Deres ref./dato
Anleggskonsesjon 201505089
Detaljplan 200706426

Vår ref.
202400347

Søknad om endring i anleggskonsesjon

Figur 1: Kabeltrasé fra nettstasjon fram til pumpestasjon

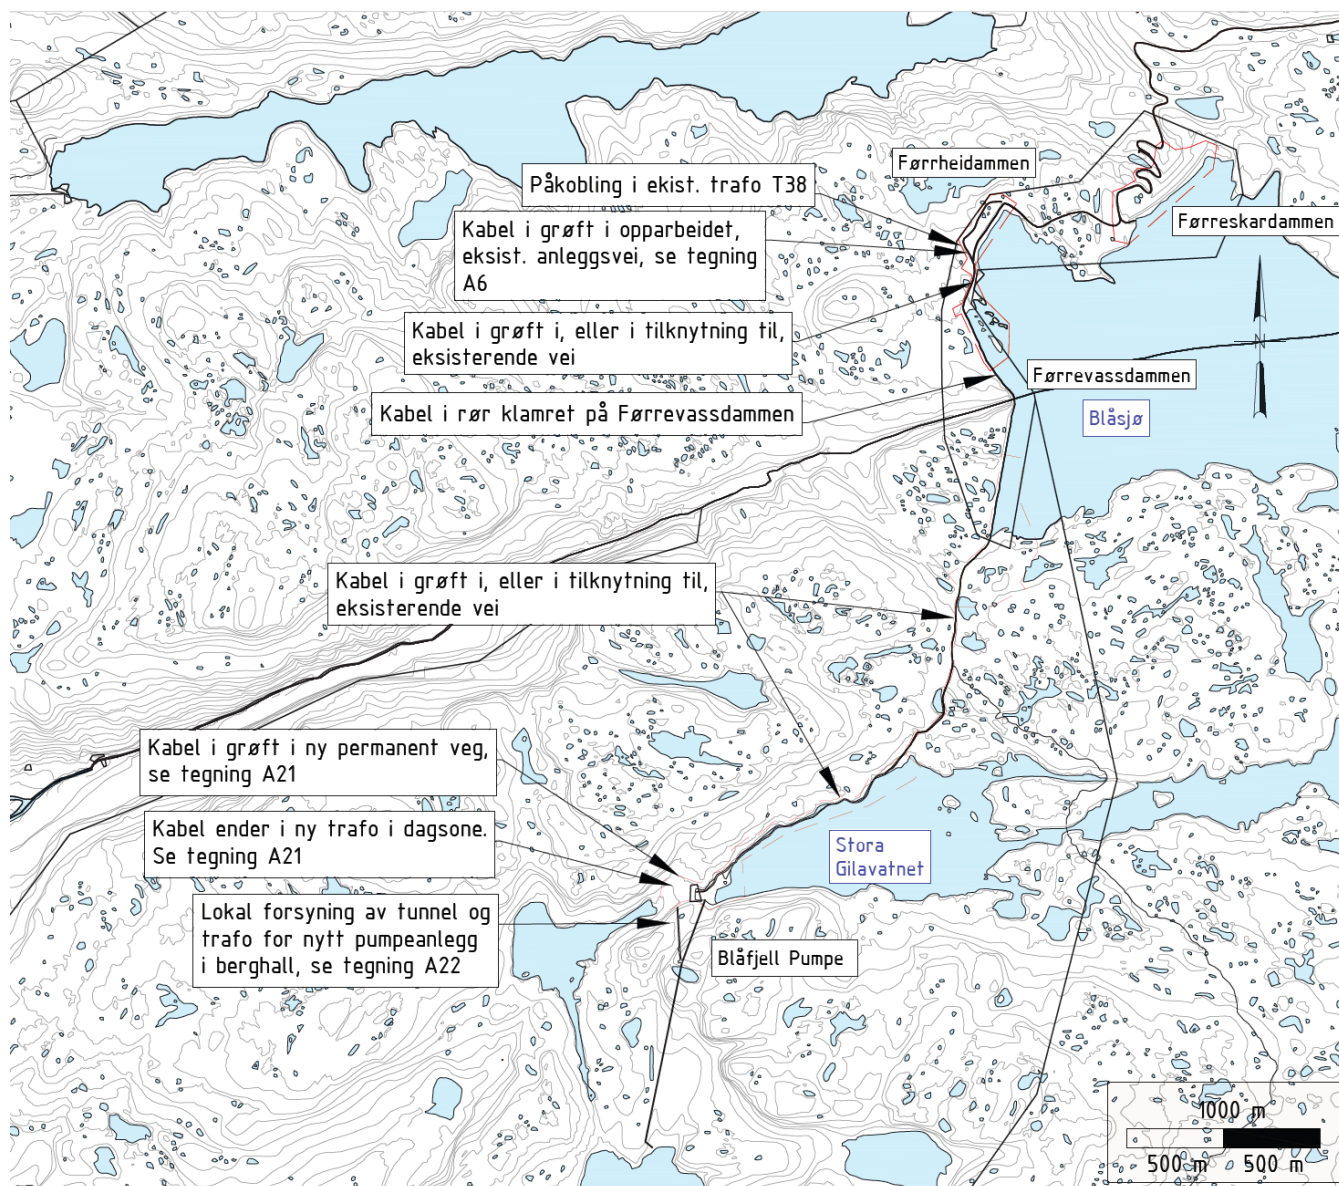
Under framgår ny løsning for anlegget. Omfanget er noe mindre enn tidligere anleggskonsesjon. Det er kortere kabeltrasé (Ca. 4.9 km, tidligere ca. 7km) og kabel langs eksisterende anleggsvei i Stora Gilavatnet istedenfor opprinnelig plan som var kabel langs ny anleggsvei over heia. Det er også gått over til 2 pumper istedenfor 3.

- En ca. 0.4 km lang jordkabel fra nettstasjon til Førrevassdam med nominell spenning 24 kV og tverrsnitt tilsvarende TSLF (HD) 3x1x240 mm² Al.
- En ca. 1.2 km lang jordkabel forlagt på Førrevassdammen med nominell spenning 24 kV og minimum tverrsnitt tilsvarende TSLF (HD) 3x1x240 mm² Al.
- En ca. 3.3 km lang jordkabel fra Førrevassdammen til pumpestasjon i fjell med nominell spenning 24 kV og tverrsnitt tilsvarende TSLF (HD) 3x1x240 mm² Al.

Anlegget skal bygges i traseen som fremgår på kartet merket «Vedlegg 8 – A8 Trase for 22 kV kabel» vedlagt.
